**BEBAUUNGS- MIT GRÜNORDNUNGSPLAN
ALLGEMEINES WOHNGEBIET (WA)
"RIEDMÜHLE"**

BEGRÜNDUNG UND UMWELTBERICHT

**ZUSAMMENFASSENDE ERKLÄRUNG
ZUR AUFSTELLUNG DES BEBAUUNGSPLANES „RIEDMÜHLE“, WEIHER**

aus Osten Abb. 1

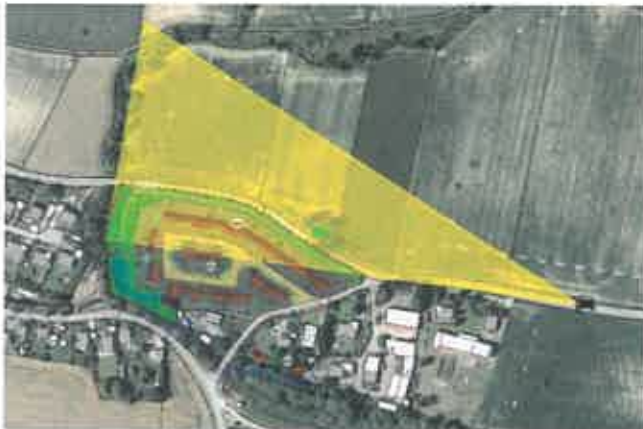
(Parzellen 1 bis 9) wurde vom Landesamt für Denkmalpflege entschieden abgelehnt und solle zurückgenommen werden.

Die Gemeinde Kirchroth wird dringend gebeten, auf eine Überarbeitung der Planung hinzuwirken. Zustimmungsfähig aus Sicht der Abteilung für praktische Bau- und Kunstdenkmalpflege wäre lediglich der kleine Bebauungstreifen südlich der bereits zu Weiher gehörigen Bebauung. Der restliche Bereich der Bebauung würde sich in erheblichem Maße nachteilig auf Wesen und Erscheinungsbild der kath. Filialkirche St. Johannes der Täufer auswirken und muss entschieden abgelehnt werden.

Aus Richtung Osten nähert man sich dem Baudenkmal in erster Linie mit einem Kraftfahrzeug auf der Staatstraße 2125. Fußläufige Verbindungen oder ein Radweg sind in dem Bereich nicht vorhanden. Das Baugebiet ist aus östlicher Richtung kommend nur äußerst bedingt einsehbar, da es zum einen deutlich tiefer liegt wie die Staatstraße und die Sicht durch bestehende Bebauungen und Bepflanzungen bei Weiher (Weiher 1, 1a und 2) stark eingeschränkt wird. Somit ergeben sich hinsichtlich des Alleinstellungsmerkmals der Kapelle aus östlicher Richtung keine Beeinträchtigungen, da die neu entstehenden Häuser ohnehin nur marginal sichtbar sind. Zudem wird vor der neuen Bebauung ein öffentlicher Grünstreifen mit mehreren Bäumen errichtet. Auch das Baudenkmal selbst wird im Sommer durch zwei Bäume teilweise verdeckt. Am Horizont ist die Bebauung von Oberzeitldorn zu erkennen, welche hinsichtlich der Höhenkote exponierter als das geplante Baugebiet „Riedmühle“ liegt. Zur Veranschaulichung wird auf folgende Grafik mit Fotos verwiesen.

Aus Sicht der Gemeinde wird das Alleinstellungsmerkmal der Kirche durch das geplante Baugebiet nicht wesentlich eingeschränkt. Das geplante Baugebiet liegt deutlich tiefer als das Kirchengebäude. Aus östlicher Richtung kommend (St2125 von Kirchroth) ist aufgrund der Tieflage das geplante Baugebiet nicht einsehbar. Vorhandene Bebauungen und die Vegetation verhindern die Sicht. Aus Westen (St2125 von Oberzeitldorn) ist das Baugebiet zwar ersichtlich, allerdings verbleibt trotzdem ein Abstand von mindestens 30 m vom Kirchenbauwerk zur nächsten entstehenden Wohnbebauung, sodass auch hier das Alleinstellungsmerkmal vorhanden bleibt. Die Sicht aus Norden bleibt ohnehin unverändert; im Süden befinden sich bereits jetzt Bebauungen.
